改善箇所説明図

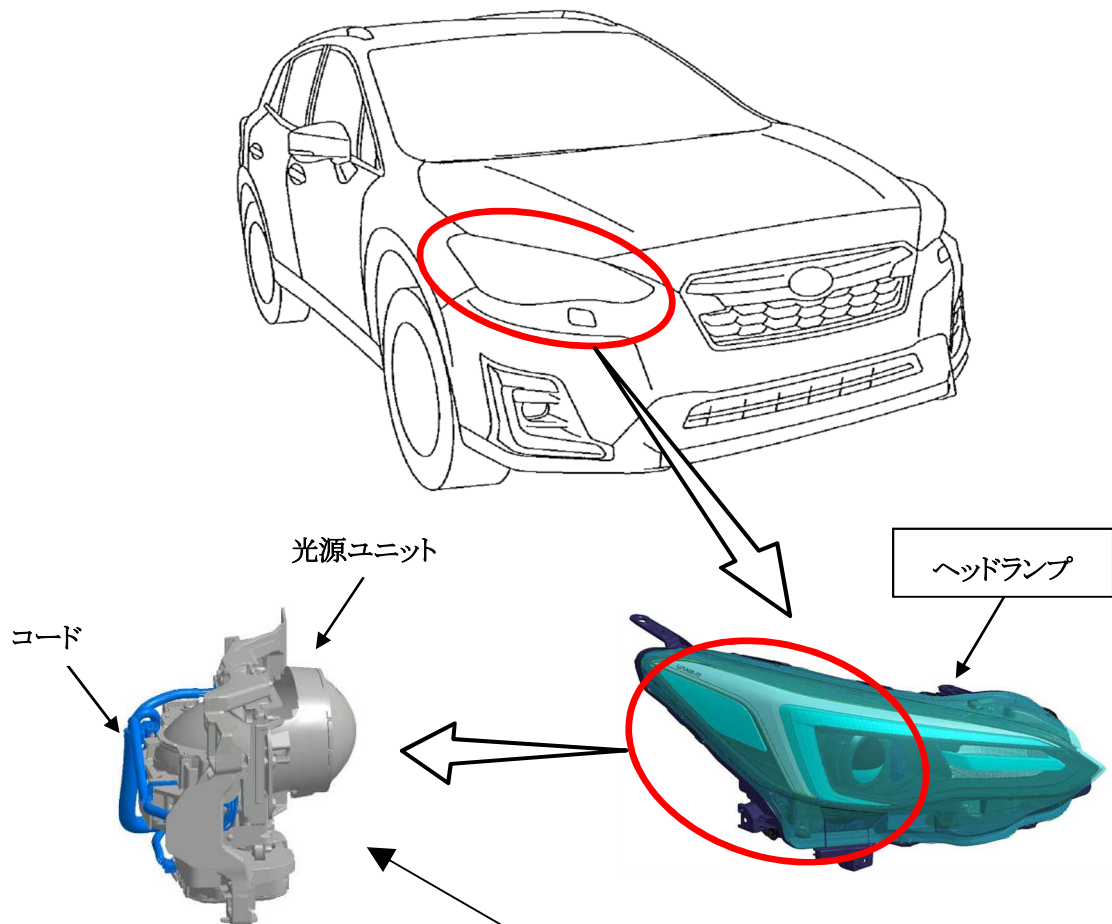
基準不適合発生箇所

LED仕様の右側ヘッドランプにおいて、内部構成部品である光源ユニットの製造時のコード配索が不適切なため、光源ユニットのコードが内部に干渉し、光源ユニットの左右方向の動きが妨げられることがある。そのため、使用過程で光軸ずれが発生し、保安基準第32条(前照灯の基準)に適合しなくなるおそれがある。

改善内容

全車両、右側ヘッドランプの製造ロット番号を確認し、該当するものは右側ヘッドランプを良品に交換する。
